COMMISSION ROYALE DES MONUMENTS ET DES SITES
KONINKLIJKE COMMISSIE VOOR MONUMENTEN EN LANDSCHAPPEN

N/Réf. : **BXL20007_700_PREA** **BRUXELLES. Palais des Beaux-Arts (arch. Victor Horta)**
Gest. : **XX** (= Bien classé + ZP des Vestiges de la première enceinte de
V/Réf. : **2043-0067/23/2022-460PU** **Bruxelles classée comme Monument)**
Corr: **Amandine Even** **Avis préalable: accessibilité par la Rue Royale.**

Avis de principe de la CRMS

Vues existante et historique depuis l'hôtel Errera © Bruciel

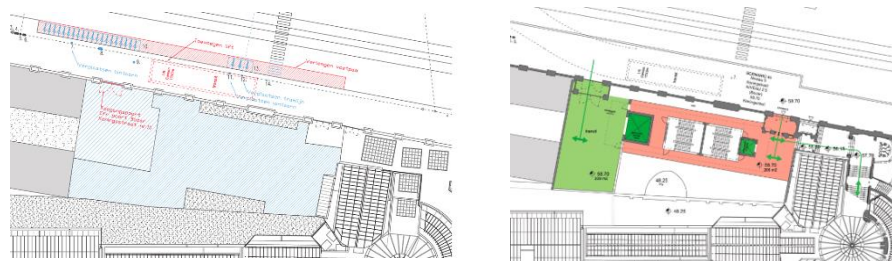
A une échelle plus large, la nouvelle construction derrière le mur impactera les abords de l'Hôtel Errera (classé en totalité comme

monument) en modifiant les vues vers et depuis l'Hôtel Errera (suppression du jardin existant entre la cour de l'hôtel classé et le bâtiment des années 1960).

Enfin, l'implantation de l'ascenseur à camion dans le trottoir devant le mur de clôture impactera non seulement la lisibilité du mur de clôture mais également les perspectives sur la rue Royale et les vues vers et depuis les places des Palais et Royale, le Parc de Bruxelles, etc. Le projet aura donc également des conséquences pour la lisibilité d'un des paysages historiques néoclassiques les plus remarquables de la Région au sujet duquel la CRMS attire, depuis plusieurs années, l'attention sur le caractère exceptionnel en plaidant systématiquement pour le maintien de sa cohérence et pour sa valorisation à tous les niveaux : au niveau du patrimoine bâti, de la voirie et de l'espace public, du paysage urbain et des vues et perspectives¹.

Implantation du bâtiment ex. et projeté au niveau de la rue Royale – documents extr. du dossier de demande

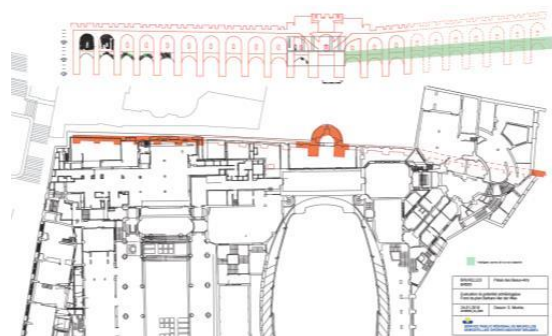
La CRMS ne s'oppose pas non plus à la construction d'un nouveau volume pour autant que celui-ci ne dépasse pas le gabarit du bâtiment existant et ne dépasse donc pas le mur de clôture. Le nouvel immeuble devrait strictement respecter les servitudes et cônes de vues historiques. Son implantation devrait assurer un dialogue adéquat avec le mur de clôture du XVIIIème (notamment en respectant un certain recul comme c'est le cas aujourd'hui), ainsi qu'avec le mur de la Première Enceinte. Le nouveau volume devrait par ailleurs tenir compte de l'agencement de l'Hôtel Errera, de sa cour et des vues vers et depuis le monument classé. A cet effet, il conviendrait de repositionner dans le projet un jardin pour assurer une relation visuelle avec la cour de l'hôtel classé, en compensation du jardin actuel qui disparaît complètement dans la proposition. La CRMS souligne également l'importance de confier au nouvel immeuble un traitement architectural soigné et notamment à sa toiture : la '5^e façade' mérite en effet un traitement de qualité permettant de l'intégrer au paysage urbain d'exception.

Localisation de la nouvelle ouverture prévue dans le mur du XVIIIe S

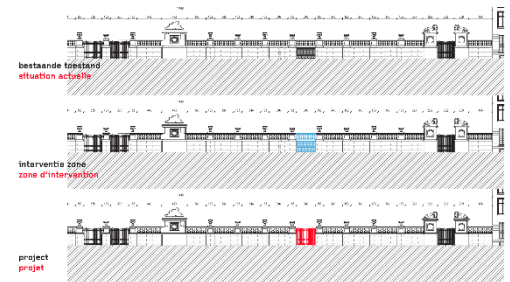
Pour donner accès à une nouvelle zone de livraison du côté de la rue Royale, il est proposé de créer un nouveau percement entre les deux pilastres de la travée du mur de clôture qui jouxte la cour de l'actuel Hôtel Errera. La CRMS rappelle que ce mur du XVIIIème s'inscrit dans une des compositions urbaines les plus remarquables de Bruxelles et qu'il constitue une composante essentielle de la scénographie urbaine du quartier Royal. Il fait par ailleurs face au mur du Palais des Académies qui présente un traitement identique. Selon l'analyse patrimoniale du mur de clôture de la rue Royale, réalisée par le Département du Patrimoine Archéologique de la DPC, la localisation pressentie a déjà fait l'objet de travaux au cours du XXème siècle et le mur ne présente à cette hauteur plus sa matérialité d'origine. La création du percement n'impactera donc pas la matière historique du mur. Si, de ce point de vue, la nouvelle ouverture pourrait être admise, la CRMS signale que son accord sur cette ouverture dépend aussi de son traitement et de la capacité de l'intégrer dans le mur sans porter atteinte à sa lisibilité et à la continuité d'ensemble. La nouvelle ouverture devra en effet être fermée par un dispositif qui, en position fermée, reconstitue la massivité du mur et s'inscrit parfaitement dans la continuité du mur et de

la balustrade ². La fermeture par une grille comme dessinée sur les esquisses jointes à la demande n'est pas satisfaisante. La CRMS demande par ailleurs que toute intervention sur le mur s'accompagne d'un projet global de restauration de l'ensemble du mur.

Emprise de l'ascenseur à camions dans le trottoir – documents extraits du dossier de demande

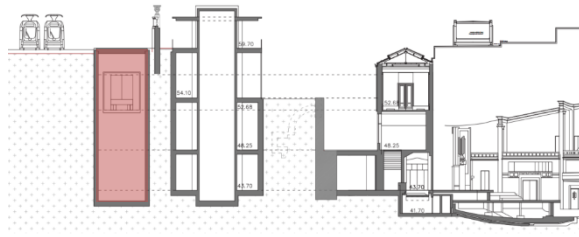
La CRMS émet un avis défavorable sur le principe du placement d'un tel ascenseur qui, sur le plan patrimonial, constituerait un dispositif intrusif et totalement étrange au vocabulaire néoclassique du paysage urbain dans lequel il s'inscrit. En ce qui concerne le patrimoine viaire, ce dispositif risque d'entraîner une rupture des matériaux et un élargissement de trottoirs dans un quartier où l'homogénéité des formes et des matériaux de trottoirs est un élément-clé de la qualité historique et paysagère. Outre son caractère incongru sur le plan patrimonial, l'ascenseur soulève par ailleurs d'importantes questions quant à la privatisation de l'espace public, à son fonctionnement et aux dispositifs multiples qu'il risque d'engendrer pour répondre aux exigences de sécurité (évacuation de fumées, sécurité des piétons, signalisations, etc...). Ces éléments qui ne sont pas renseignés au stade actuel du projet risquent d'encombrer davantage l'espace public et de porter atteinte à la qualité patrimoniale du lieu. Pour ces raisons, la CMRS demande d'écarter du projet la proposition d'intégrer ce type d'ascenseur dans l'espace public et d'explorer des pistes moins impactantes.
